ПАСПОРТ

доступности объекта социальной инфраструктуры (ОСИ) и предоставляемых на нем услуг в сфере здравоохранения (далее – услуги)

- 1.1. Наименование объекта: ГБОУ СОШ №98
- 1.2. Адрес объекта: 195256, г.Санкт-Петербург, ул. Софьи Ковалевской, дом 16, корпус 6, лит.А
- 1.3. Сведения о размещении объекта: 2-3-5 этажи, подвал, без учета прилегающего земельного участка 5696,90 кв. м.
- 1.4. Год последнего капитального ремонта не проводился
- 1.5. Дата предстоящего планового капитального ремонта: не запланирован

Заключение по результатам обследования:

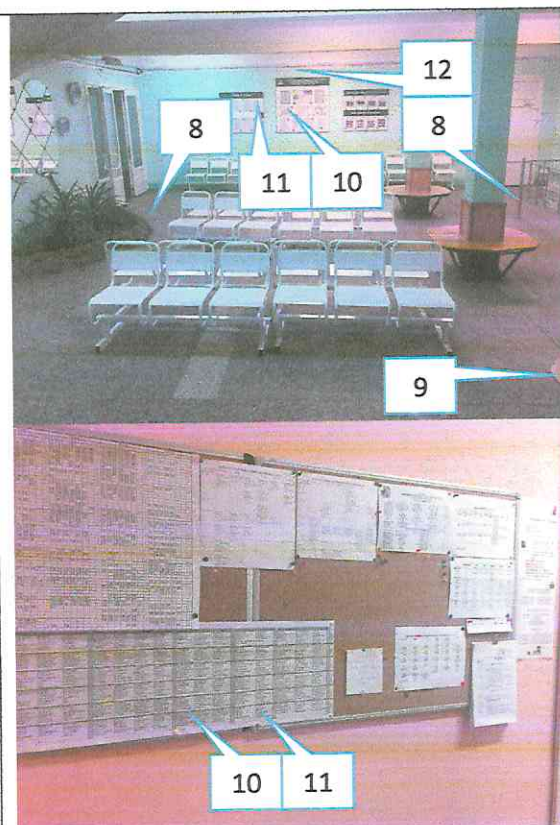
Фото	Не соответствие СП 59.13330.2012
	<p style="text-align: center;">Входной узел главного (центрального) входа</p> <ol style="list-style-type: none"> 1. Вход на участок не оборудован доступными для МГН, в том числе инвалидов-колясочников, элементами информации об объекте, что не соответствует п.4.1.1 Отсутствует кнопка вызова сотрудника учреждения. (Требования к установке звонка вызова МГН: Высота 0,85-1,0м.) 2. Отсутствуют тактильные средства, что не соответствует п.4.1.10 (тактильные средства, выполняющие предупредительную функцию на покрытии пешеходных путей на участке, следует размещать не менее чем за 0,8 м до объекта информации или начала опасного участка, изменения направления движения, входа и т.п). Ширину тактильной полосы принять в пределах 0,5-0,6 м. 3. Краевые ступени лестничных маршей не выделены цветом или фактурой, что не соответствует п.4.1.12. Также перед лестницей за 0,8-0,9 м отсутствуют предупредительные тактильные полосы шириной 0,3-0,5 м. поверхность пандуса не замаркирована цветом или текстурой, контрастной относительно прилегающих поверхностей, что не соответствует п.4.1.16. 4. Наружные двери имеют высоту порога 0,09 см, что превышает допустимый предел 0,014м и не соответствует п.5.1.4*. 5. Дверные наличники или края дверного полотна и ручки рекомендуется окрашивать в отличные от

дверного полотна контрастные цвета для соответствия п.5.1.5.

6. На входных дверях отсутствует символ, указывающий их доступность для инвалидов. Так же дверь не обеспечивает задержку автоматического закрывания, продолжительностью не менее 5с., не соответствует п. 5.1.6. (Следует применять двери, обеспечивающие задержку автоматического закрывания дверей, продолжительностью не менее 5 секунд. Следует использовать распашные двери с доводчиком (с усилием 19,5 Нм)).
7. Вход не оборудован тактильной информационной вывеской, содержащей информацию о наименовании, контактах, графике работы, что не соответствует п. 4.1.3 и п. 6.21.1 ГОСТ 51671-2000. (Оптимальная высота размещения тактильной информации - 0,6-1,1м, а в зоне путей движения - на высоте 1,2-1,6м. Тактильные информирующие поверхности должны быть безопасны для рук.)

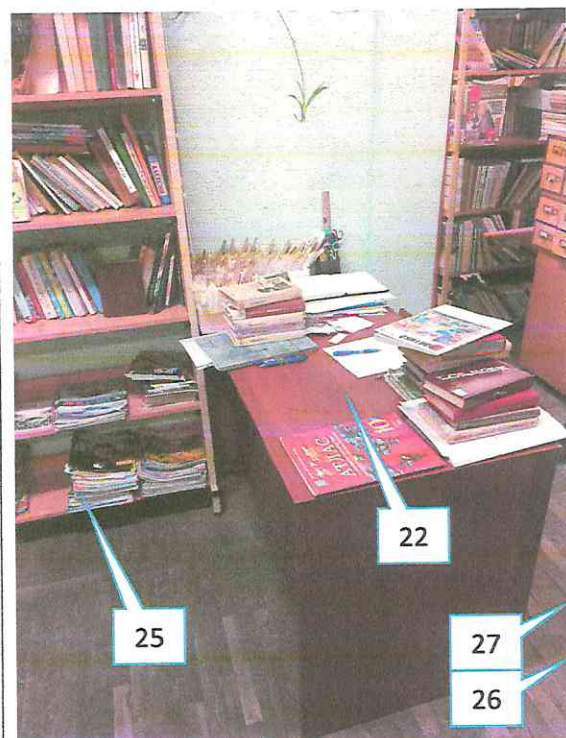
18. При входе в учебные классы (помещения) отсутствует тактильная информационная вывеска информирующая обозначение помещений (кабинетов) внутри здания, что не соответствует п. 5.5.2, п. 5.5.8 и ГОСТ 51671-2000, ГОСТ 51264-99, СП 1.13130. (Рекомендуется к установке продублированная вывеска с шрифтом Брайля на высоте от 1,2 да 1,6м. Установленная с стороны дверной ручки двери.)

19. Внутренние двери имеют высоту порога 0,03 м, что превышает допустимый предел 0,014м и не соответствует п.5.1.4*.

Для преодоления порогов высотой более 0,014 м. МГН категории «К», рекомендовано приобрести переносные-накладные порожки, в рамках разумного приспособления.

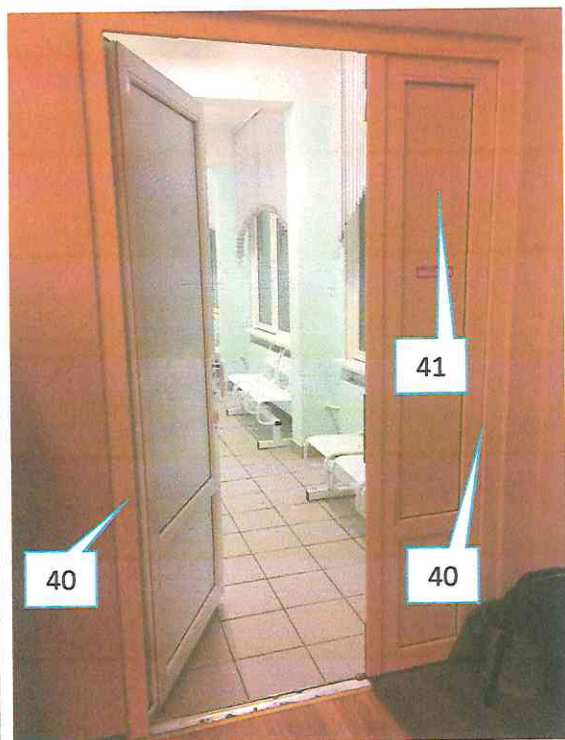
34. Отсутствует отдельная закрытая раздевальная с душем и унитазом, что **не соответствует п. 7.2.6.**

35. Согласно п. 7.5.22 для спортивных игр инвалидов с дефектами зрения поверхность пола должна быть идеально ровной и гладкой, границы площадок для игр обозначаются рельефными наклеивающимися полосами.

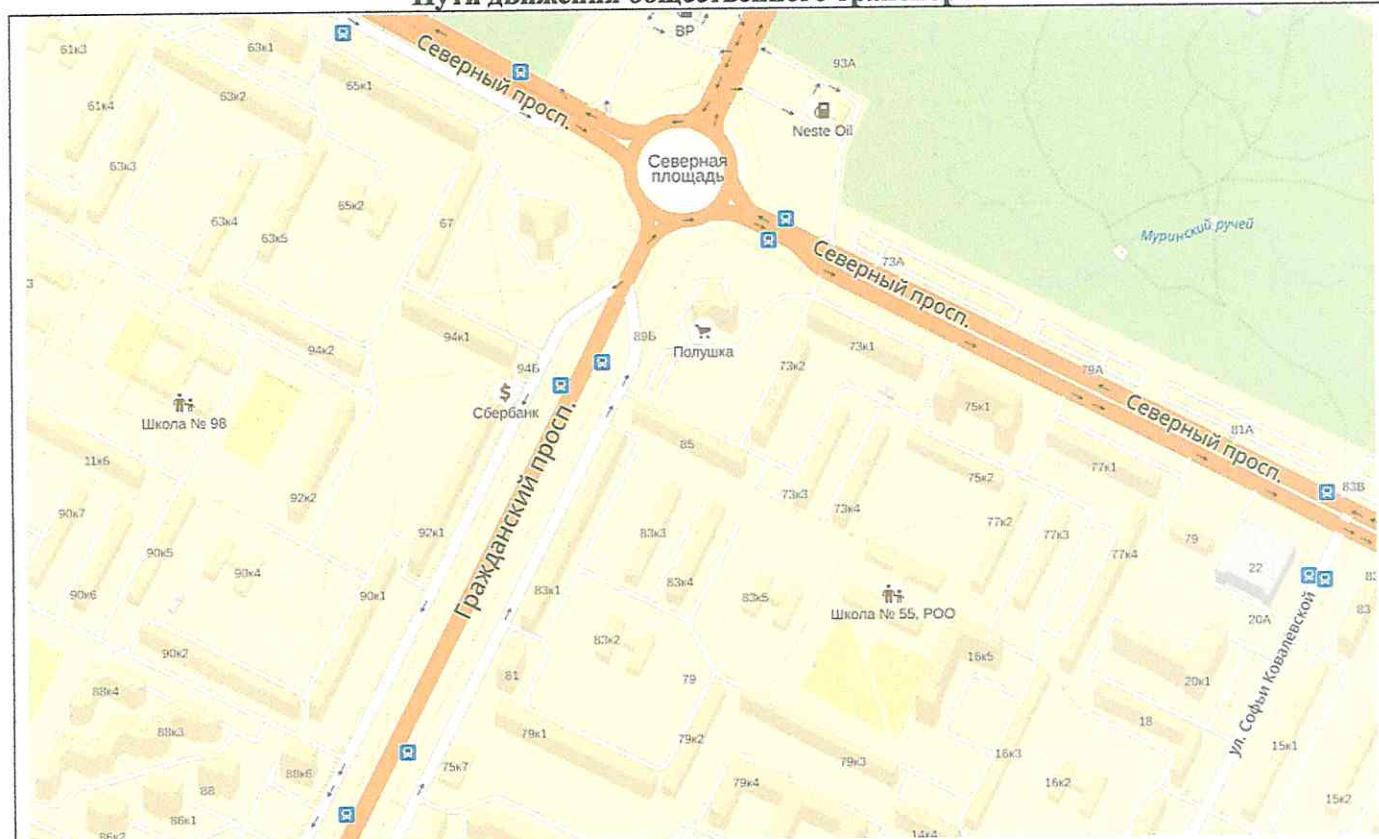
<p>57. Эвакуационные выходы необходимо адаптировать для категории «К».</p> <p>58. Несоответствие п.5.2.31. На верхней или боковой, внешней по отношению к маршу, поверхности поручней перил должны предусматриваться рельефные обозначения этажей, а также предупредительные полосы об окончании перил.</p> <p>59. Несоответствие п.5.2.16. Верхнюю и нижнюю ступени в каждом марше эвакуационных лестниц следует окрашивать в контрастный цвет или применять тактильные предупредительные указатели, контрастные по цвету по отношению к прилегающим поверхностям пола, шириной 0,3 м.</p> <p>60. Нет доступа на 2ой этаж школы, МГН категории «К» Отсутствует лифт или другие подъемные платформы (приспособления).</p>
--	--
